BUNDESPATENTGERICHT

11 W (pat) 8/22

BESCHLUSS

betreffend die Patentanmeldung 10 2019 132 880.2

Schaubild Sägengewinde nach DIN 513 gemäß Schriftsatz der Anmelderin vom 15.01.2021, Seite 2

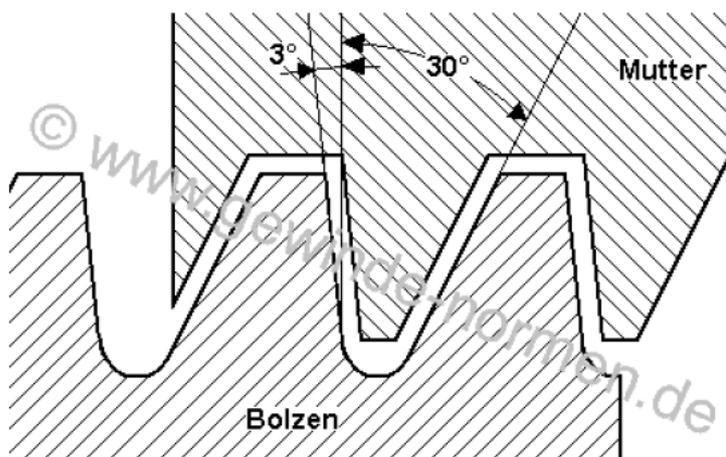
Sägengewinde, sind genormt. Bei einem solchen Sägengewinde (vgl. folgendes Schaubild für Sägengewinde nach DIN 513) wären bei vergleichbarer Anordnung die vordere Flanke des zumindest einen Gewindekamms der Mutter (Verschlussaufnahme) gegen die Schussrichtung geneigt und die damit korrespondierende hintere Flanke des zumindest einen Gewindekamms des Bolzens (Verschlusskopf) in die Schussrichtung geneigt.

Die vordere Flanke des zumindest einen Gewindekamms 34 der Verschlussaufnahme 29 ist nicht in Schussrichtung geneigt und die damit korrespondierende hintere Flanke des zumindest einen Gewindekamms 33 des Verschlusskopfes 16 ist nicht gegen die Schussrichtung geneigt (vgl. Figur 2), so dass Merkmal 1.8 nicht erfüllt ist.

Figur 4 der Anmeldung, Ausschnitt mit Angabe der Schussrichtung

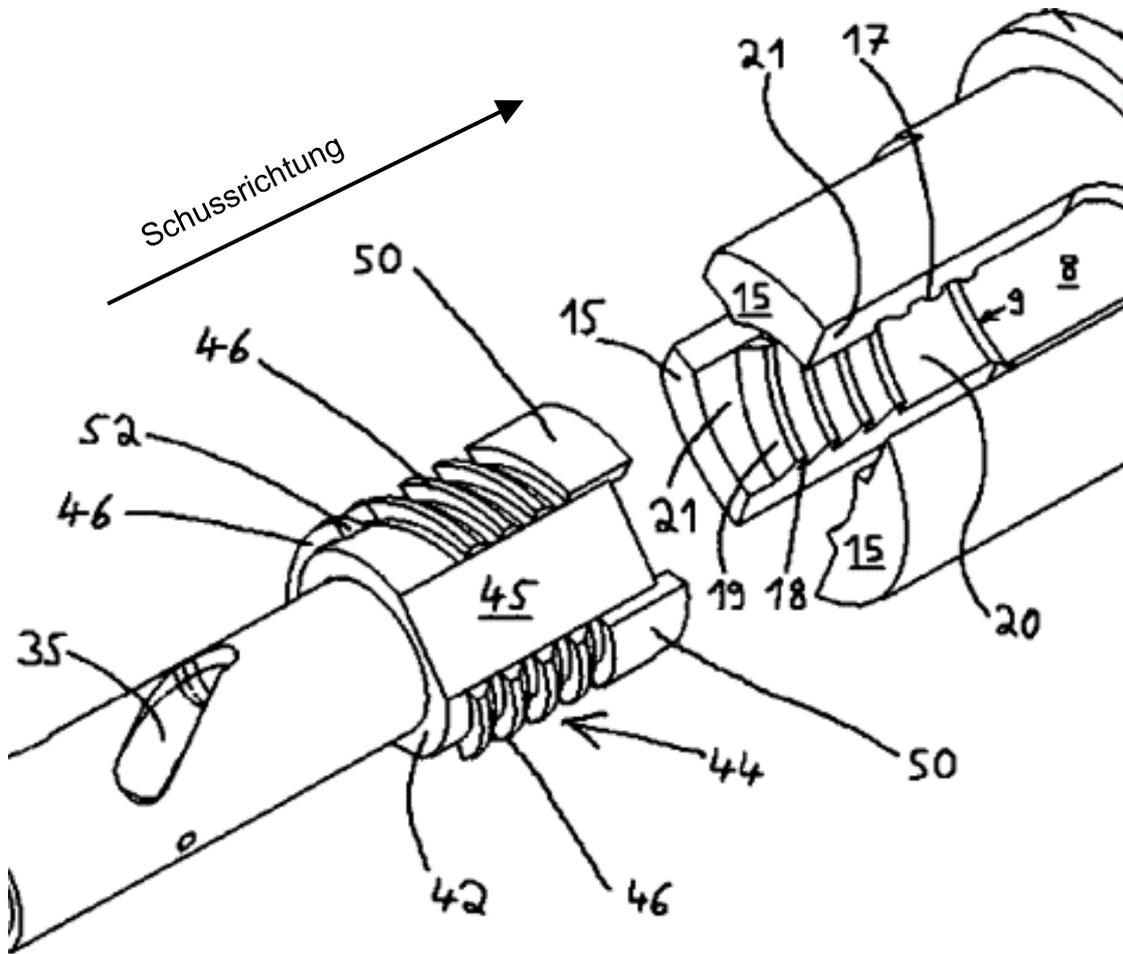
Merkmal 1.8 fordert, dass zumindest die vordere Flanke (18) des zumindest einen Gewindekamms (17) der Verschlussaufnahme (2) in die Schussrichtung geneigt ist und die damit korrespondierende hintere Flanke (48) des zumindest einen Gewindekamms (46) des Verschlusskopfes (25) gegen die Schussrichtung geneigt ist (vgl. folgende Figur 4 der Anmeldung, Ausschnitt mit Angabe der Schussrichtung).

Ein Sägewinde erfüllt demnach das Merkmal 1.8 nicht (vgl. c)).
